中央新幹線（東京都・名古屋市間）に関する
補正後の環境影響評価書（岐阜県）の作成のポイント

平成 26 年 8 月 26 日
東海旅客鉄道株式会社

中央新幹線（東京都・名古屋市間）に関する
補正後の環境影響評価書（愛知県）の作成のポイント

図 16-3-2-2 湿地の地質構造のタイプ

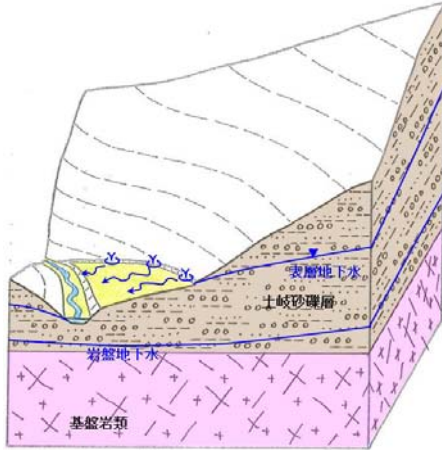
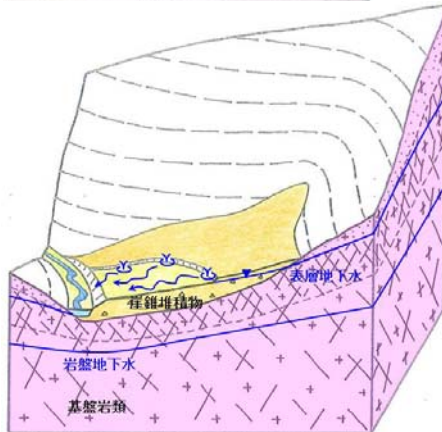
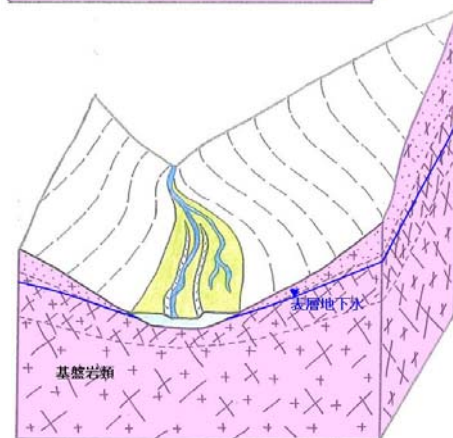
＜湿地の地質構造のタイプ＞ （評価書資料編【岐阜県】 環 16-3-13～環 16-3-14 ページ）

国土交通大臣意見を受けて実施した岐阜県の湿地の水理的な成立要因について、確認調査を行った結果を記載しました。

9-2 ウラン鉱床への対応について

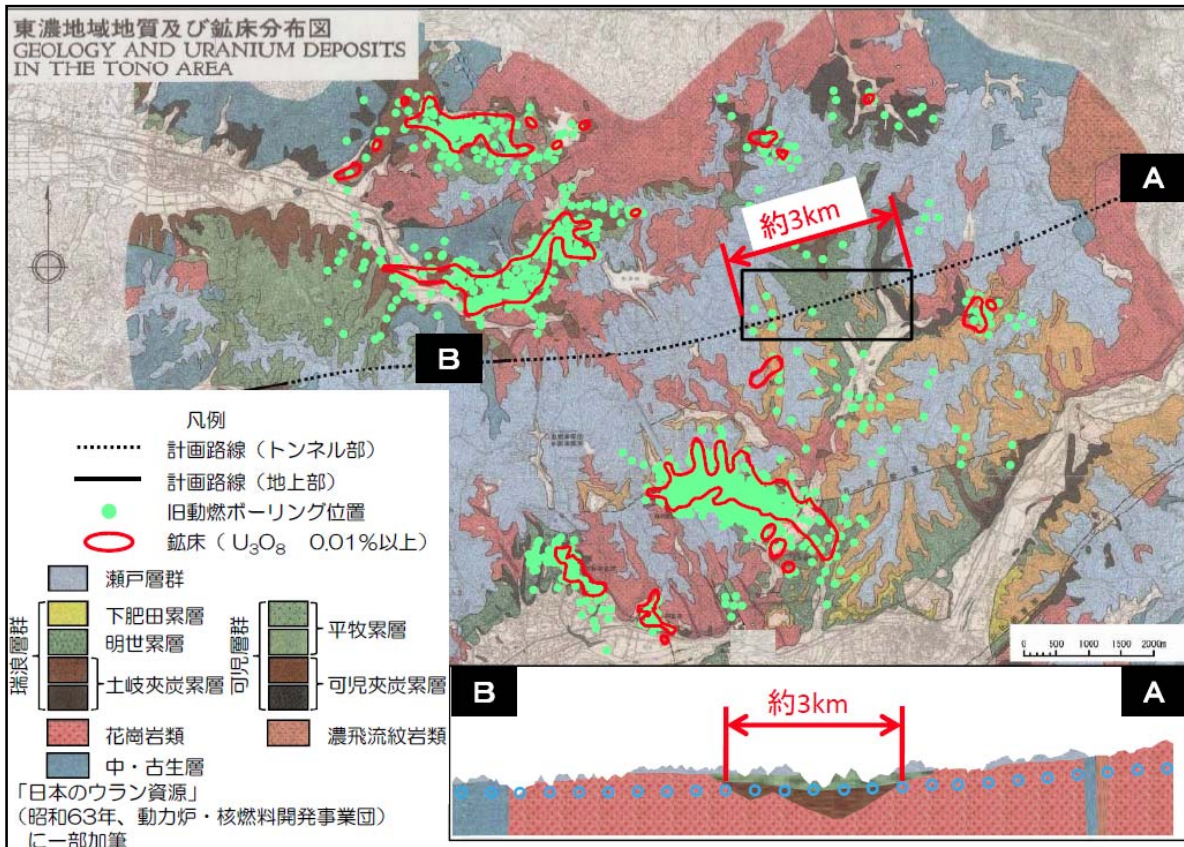
2. 計画路線はウラン鉱床を回避していますが、念のためトンネル掘削時に状況把握を実施することとし、その区間を具体的に図示しました。

本編「8-3-3 土壌汚染」に記載のとおり、東濃地域のウラン鉱床については、独立行政法人日本原子力研究開発機構（以下、「旧動燃」という。）からの資料収集や専門家からのヒアリングを行い、地質の観点から、主としておわん形に窪んだ花崗岩地形があり、かつその上部に堆積した瑞浪層群のうち有機物を多く含む土岐夾炭累層との境界部分に蓄積することが分かっている。また、旧動燃は、約 1,400 本のボーリング調査を行い、ウラン濃度を確認し、ウラン鉱床の位置を把握している。計画路線はウラン鉱床を回避しているが、月吉鉱床北側の約 3km の区間（図 9-2-1 中の枠内）では土岐夾炭累層と花崗岩の境界付近をトンネルが通過する。その近傍における旧動燃のボーリングデータによると、土岐夾炭累層の放射線計数率は下部の花崗岩よりも低い値を示していることから、ウランは蓄積されていないと考えられる。

また、土岐夾炭累層と花崗岩の境界付近（前述の約 3km の区間）におけるトンネルの掘削工事に際して、念のため線量計などにより掘削土の状況を把握するほか、排水中のウラン濃度や大気中のラドン濃度についても把握する。また、トンネル工事は、地山を掘削するだけであり、自然放射性物質の比率を高める処理は行わないことから、法令による規制の対象となっていないが、管理値としては、鉱山において一般公衆の立ち入りを制限する線量や濃度限度を参考とする。

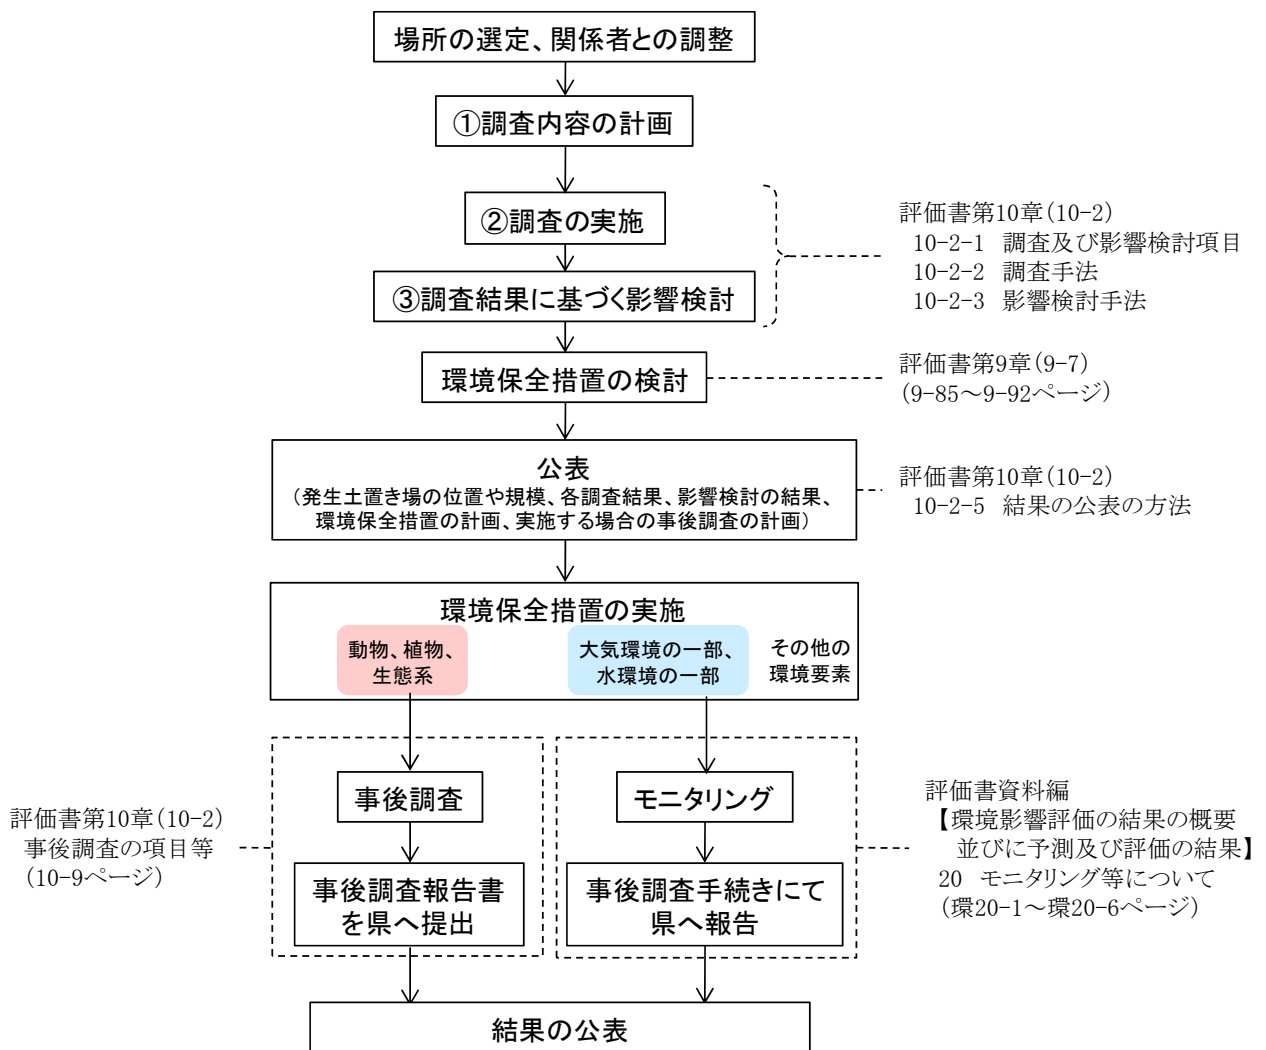
○まだ設置が決まっていない発生土置き場に関する調査や環境影響の検討の内容について、より詳しく記載しました。

図 15-2-2-2 湿地の地質構造タイプ

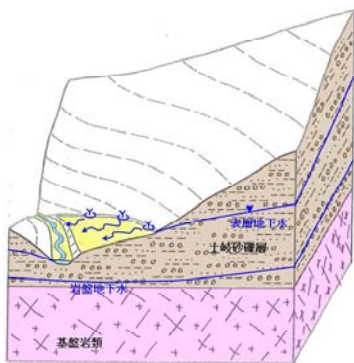
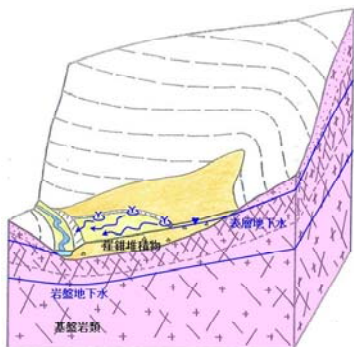
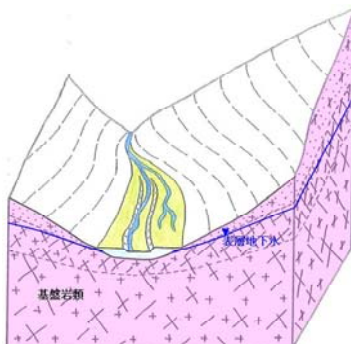
1. 国土交通大臣の意見を受け、山岳トンネル区間における湿地の水理的な成立要因について調査を行うとともに、その結果を記載しました。

表 13-4-1-4 確認調査における猛禽類の確認状況

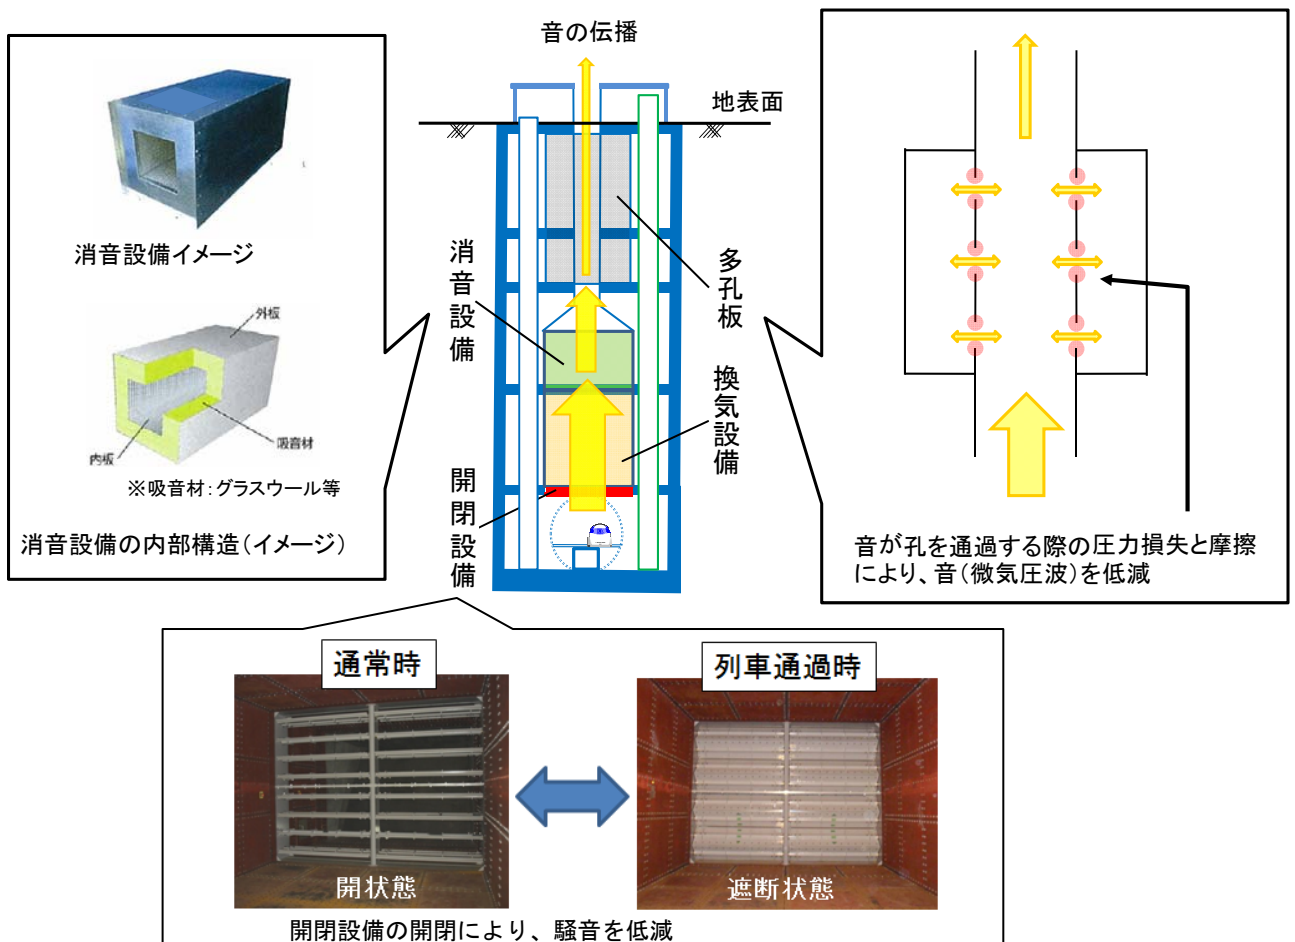
2. 愛知県知事意見を受け、希少猛禽類のオオタカについて、採餌活動が活発な日の出から早朝までの確認調査を行い、これまでの調査結果を記載しました。また、国土交通大臣意見を受け、環境保全措置の取り組みを具体的に記載しました。

ペア名	確認状況
オオタカ (西尾ペア)	過年度調査で確認された林内において、繁殖を確認した。改変の可能性のある範囲の近傍で営巣地も確認した。今後も確認調査を実施し、専門家の意見を踏まえ必要に応じ環境保全措置を実施し、事業による影響を低減するよう努める。
